RECUEIL DES AVIS ISSUS DE LA CONSULTATION AUPRÈS DES MINISTÈRES ET ORGANISMES

Objet : Avis - Agrandissement du lieu d'enfouissement technique
de Saint-Nicéphore - (3211-23-084)

**Objet : Agrandissement du lieu d'enfouissement technique de Saint-Nicéphore
(3211-23-084)**

Schéma 1 - Compréhension du SEI du drainage existant des eaux pluviales

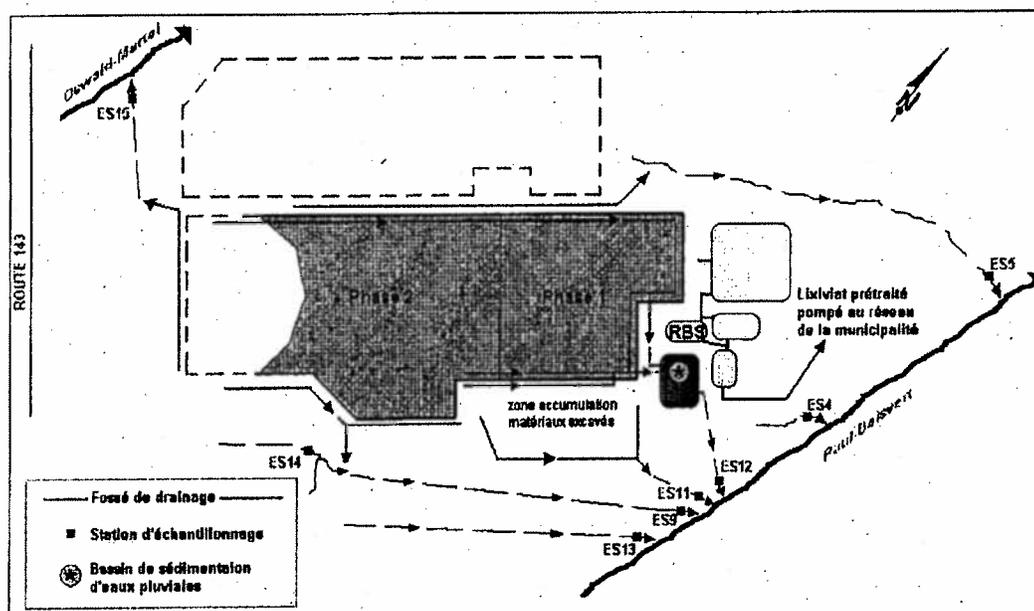
La seule information disponible sur la gestion des eaux pluviales du site existant se retrouve sur le **plan 11 de 24**. Le **schéma 1** ci-joint en résume la compréhension du SEI. On remarque la présence d'un bassin de sédimentation des eaux pluviales à l'est de la phase 1. Idéalement, toutes les eaux pluviales auraient dû être admises à un ou plusieurs bassins de sédimentation.

Schéma 2 – Gestion convenable des eaux pluviales pour l'ensemble du site

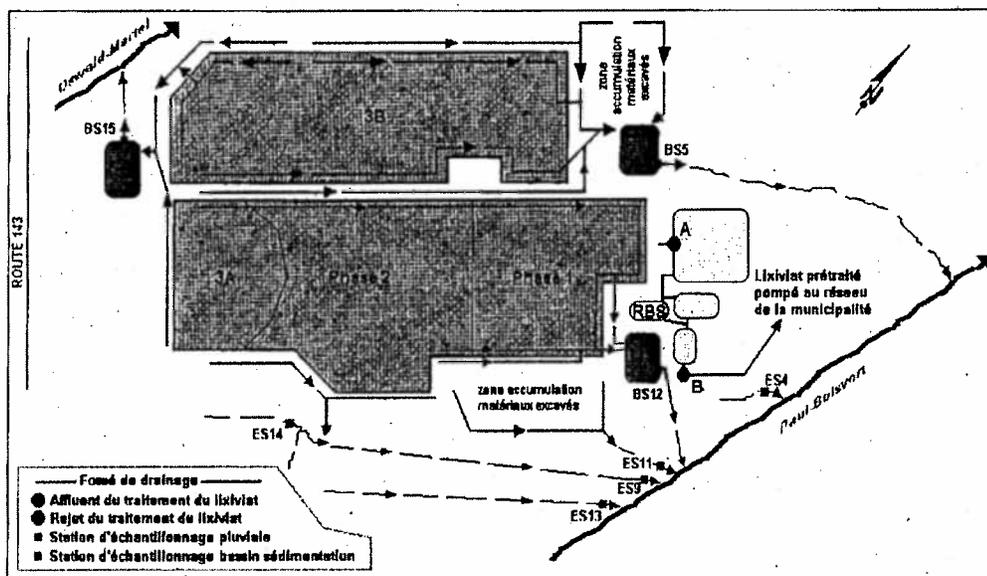
Nous présentons ci-après ce que pourrait être une gestion convenable des eaux pluviales pour les phases 1, 2, 3A et 3B au schéma 2.

En ce qui concerne le drainage directement au cours d'eau de la zone d'accumulation de matériaux excavés au sud de la phase 1, la situation peut être tolérée. Éventuellement, cette zone devrait être remplacée par celle située au nord-est de la phase 3B.

Les points d'échantillonnage d'eau de surface ES5, ES12 et ES15 pourraient être remplacés par les points d'échantillonnage des bassins de sédimentation BS5, BS12 et BS15 respectivement.
